改善箇所説明図

不具合発生箇所

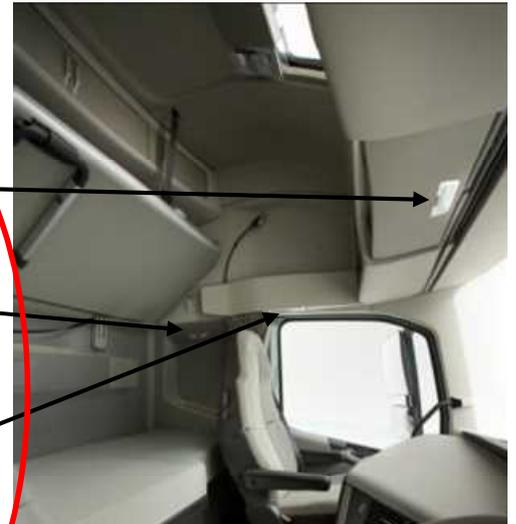
- フロントシェルランプ
2x5w
- 寝台リーディングランプ
(左右) 2x5w
- 前席リーディングランプ
(左右) 2x5w
- ドアインステップランプ
(左右) 2x5w

大型トラックのインテリアランプ（室内灯）において、当該ランプのプリント回路基板（PCB）の絶縁処理が不適切なため、基板の端子間に湿気や埃が付着した場合、内部短絡することがある。そのため、そのままの状態で使用を続けると、短絡電流によって基板が発熱し、最悪の場合、焼損に至るおそれがある。

全車両、当該ランプと既存配線の間にはヒューズ入り配線を追加する。

対策後：ヒューズ付配線を追加した状態
